COMUNE DI CECINA
PROVINCIA DI LIVORNO

VARIANTE SEMPLIFICATA AL REGOLAMENTO URBANISTICO

Relazione sulla modifica

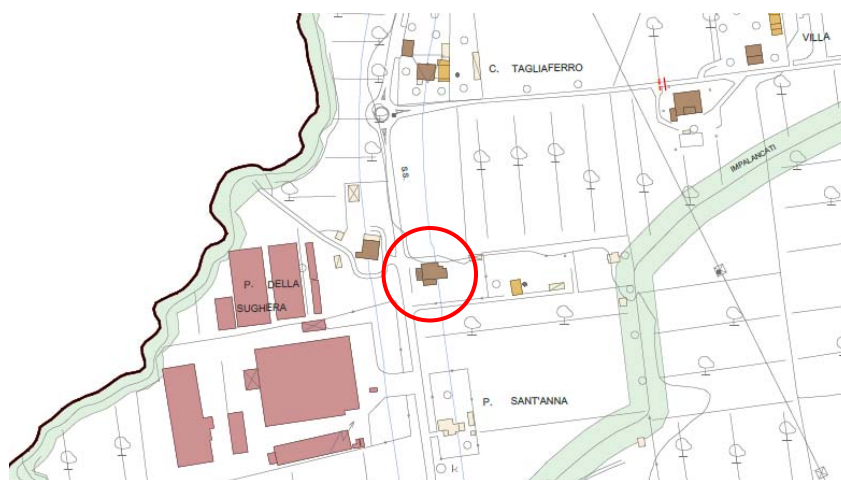
La LR 43/2016 ha apportato modifiche alla LR 65/2014 e s.m.i. in materia di governo del territorio, in particolare è stato abrogato l’art.207 riferito a “Sanzioni per opere ed interventi edilizi abusivi anteriori al 1° settembre 1967”.

In questo senso è stato necessario modificare l’art. 22 comma 2.1 delle NTA del RU vigente,che rimandava al suddetto art.207.

Il comma risulta modificato come segue:

“2.1 - Sono inoltre da intendersi edifici o manufatti legittimamente esistenti quelli in muratura i cui lavori siano stati ultimati antecedentemente al 01.09.1967, ricadenti all’epoca al di fuori della perimetrazione del centro abitato (Piano di Ricostruzione del 1948 - tav.4 Quadro Conoscitivo PS).L’avvenuta ultimazione degli interventi entro il termine di cui sopra è comprovata dal proprietario o altro soggetto avente titolo”.
